柏崎刈羽原子力発電所 保安規定変更認可申請書の補正について

2020年10月16日
東京電力ホールディングス株式会社

2020年10月16日 保安規定変更認可申請書の補正（第二回）

別添2：重要なリスク情報への対応（第3条関連）

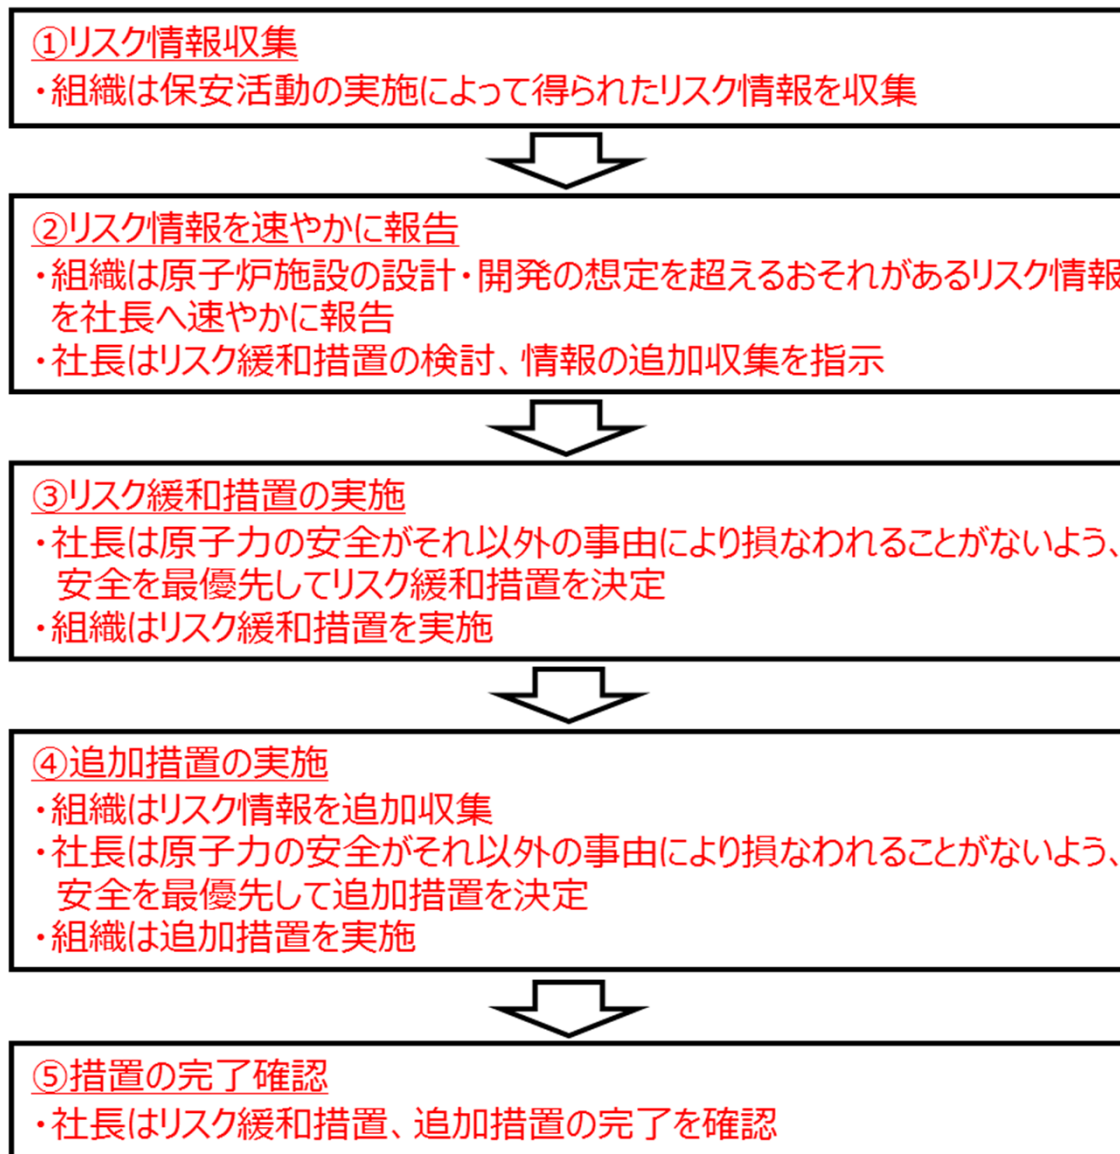
追加
